RAPPORT D'INSTRUCTION AVIS DU DIRECTEUR REGIONAL DE LA DREAL

Projet de centrale photovoltaïque « Soleil Rouge » – commune de Montauban en Tarn-et-Garonne (82). Dossier de demande de dérogation aux interdictions portant sur 9 espèces de faune protégées présenté par la société RES (porteur de projet) et rédigé par ETEN Environnement (bureau d'études).

Figure 3: Synthèse des enjeux et plan masse du projet - source ETEN environnement

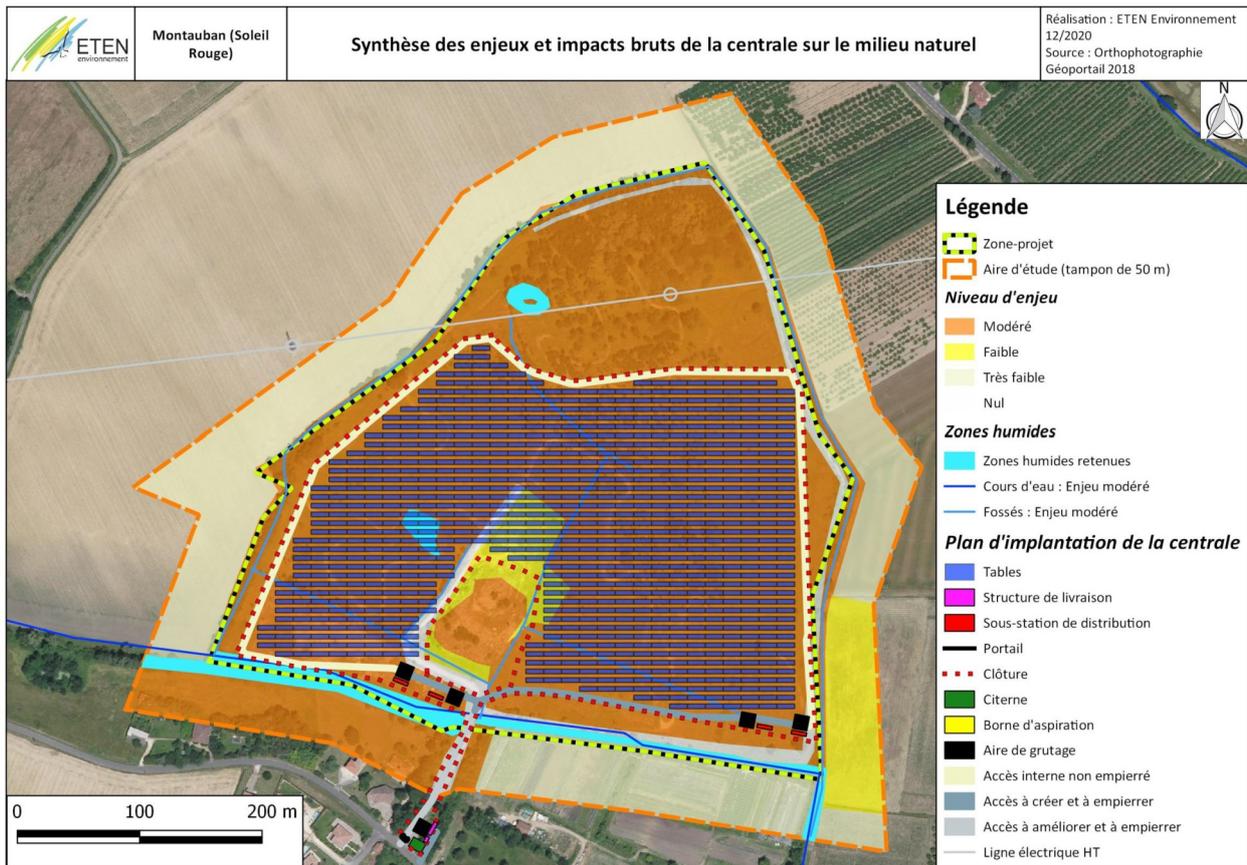
La DREAL/DBMA note la présence d'un corridor écologique de milieu aquatique au sud de la zone du projet. Une zone humide sera impactée par le projet.
